市街地復興効果促進事業の概要を示す書類

| 要綱上の事業名称 | (8)市街地整備事業予定地区の盛土環境整備事業 |
| 細要素事業名 | 移転先団地プレロード事業 (①田子西隣接地区) |

| 細要素事業名 | 移転先団地上下水道施設整備事業 (①田子西隣接地区) |

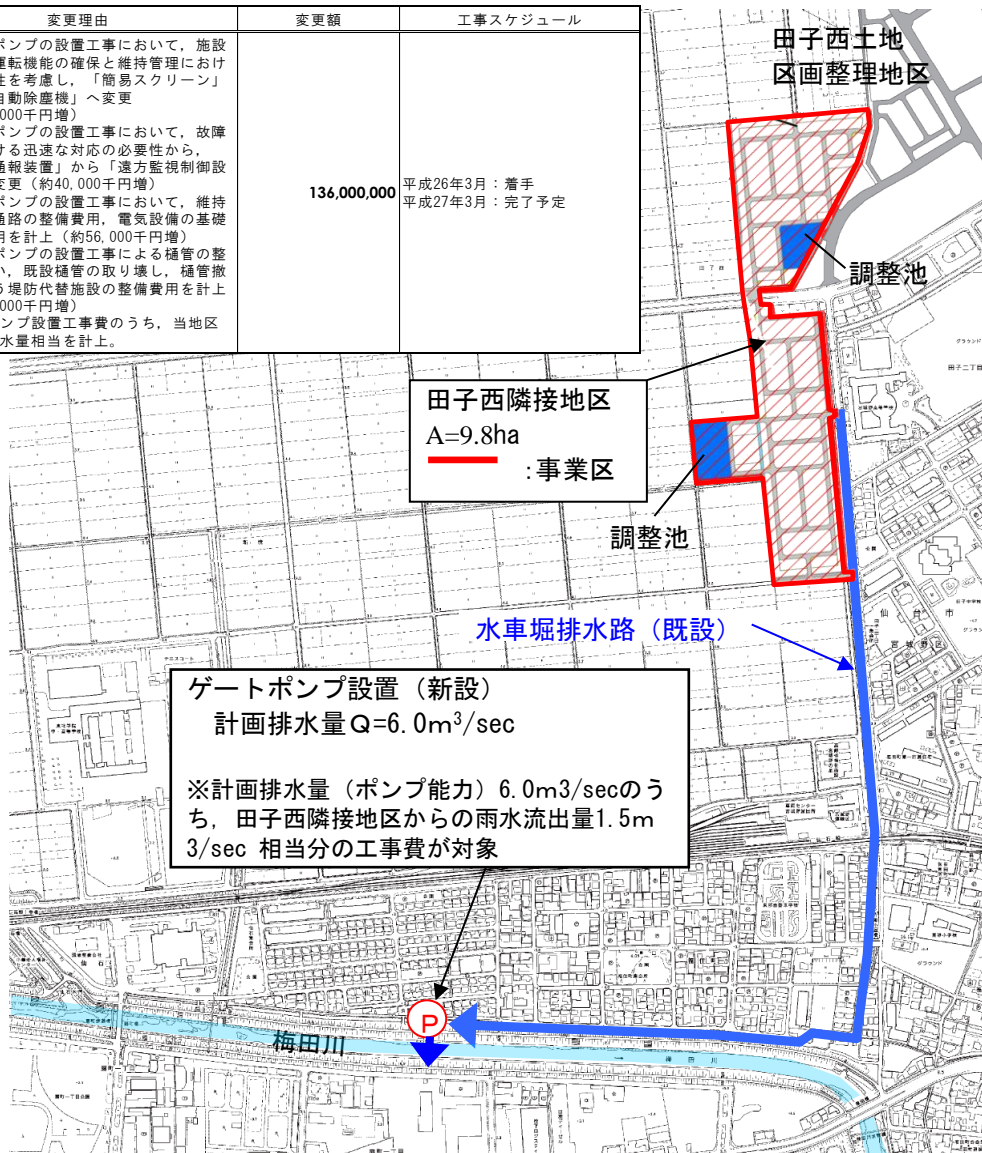
| 変更理由 | 変更額 | 工事スケジュール |
|---|-------------|----------------------------|
| (1)ゲートポンプの設置工事において、施設の連続運転機能の確保と維持管理における安全性を考慮し、「簡易スクリーン」から「自動除塵機」へ変更 (約14,000千円増) | 136,000,000 | 平成26年3月：着手 平成27年3月：完了予定 |
| (2)ゲートポンプの設置工事において、故障等における迅速な対応の必要性から、「非常通報装置」から「遠方監視制御設備」へ変更(約40,000千円増) | | |
| (3)ゲートポンプの設置工事において、維持管理用通路の整備費用、電気設備の基礎工事費用を計上(約56,000千円増) | | |
| (4)ゲートポンプの設置工事による樋管の整備に伴い、既設樋管の取り壊し、樋管撤去に伴う堤防代替施設の整備費用を計上(約26,000千円増) | | |

| 細要素事業名 | 道路改良等事業 (①田子西隣接地区) |

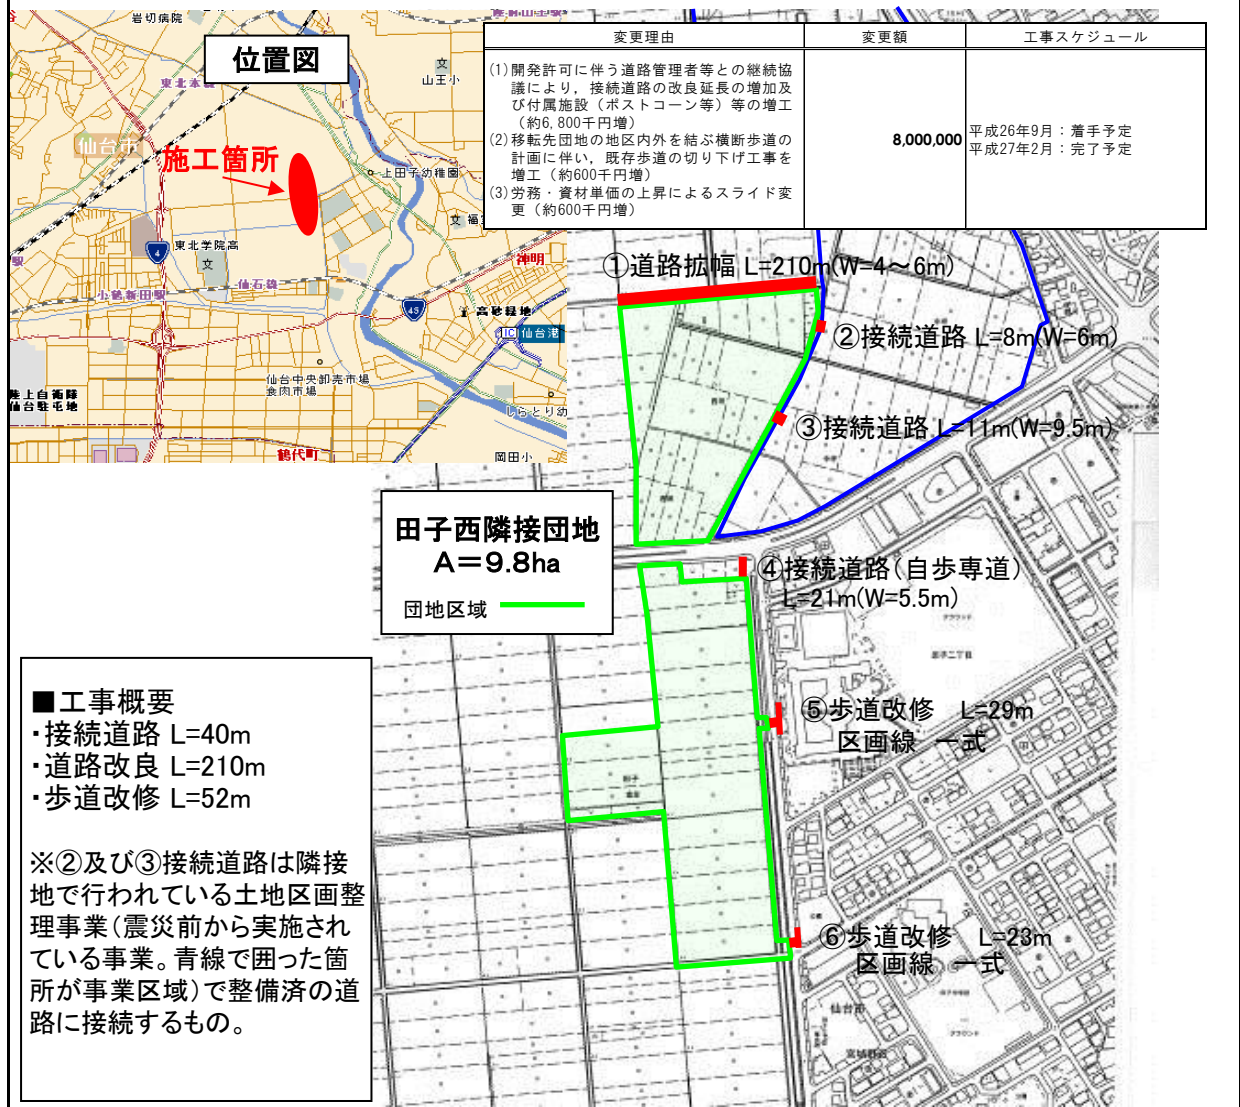
防災集団移転促進事業の移転先となる田子西隣接地区の整備に伴い必要となる隣接地域における接続道路を整備するため、当該工事を実施するもの。
 工事費(事業費)
 ・道路改良等工事 : 26,000千円
